DATE/A:	07.11.2017
REFERENC-Ë:	Nr. 376/2
PËR/ZA/TO:	Drejtoria për Urbanizëm dhe Planifikim Hapësinor KK Prizren
CC:	
PËRMES/PREKO/THROUGH:	
NGA/OD/FROM:	Jusuf Xhibo – U.D. i QRTK-së Prizren
TEMA/SUBJEKAT/SUBJECT:	Rekomandim për plotësim të dokumentacionit

REKOMANDIM

DATE/A:	14.11.2017
REFERENC-Ë:	Nr. 376/3
PËR/ZA/TO:	Drejtoria për Urbanizëm dhe Planifikim Hapësinor KK Prizren
CC:	
PËRMES/PREKO/THROUGH:	
NGA/OD/FROM:	Jusuf Xhibo - U.D. i QRTK-së Prizren
TEMA/SUBJEKAT/SUBJECT:	Pëlqim

PËLQIM

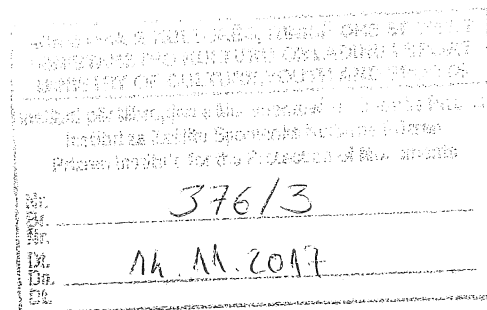
Kërkesa e parashtruar nga investitori për ndërtim të objektit – Hotelit nga dispozicioni i këtij rekomandimi gjendet brenda kufijve të Qendrës Historike të Prizrenit, respektivisht në zonën VIII (Zona e Banimit sipas trendeve aktuale të ndërtimit) sipas Planit të Konservimit dhe Zhvillimit për Qendrën Historike të Prizrenit. Në lindje të parcelës ku parashihet ndërtimi i objektit të ri gjendet Teqja e Melamive që është monument i trashëgimisë kulturore nën mbrojtje të përkohshme (Numër Unik 3632).
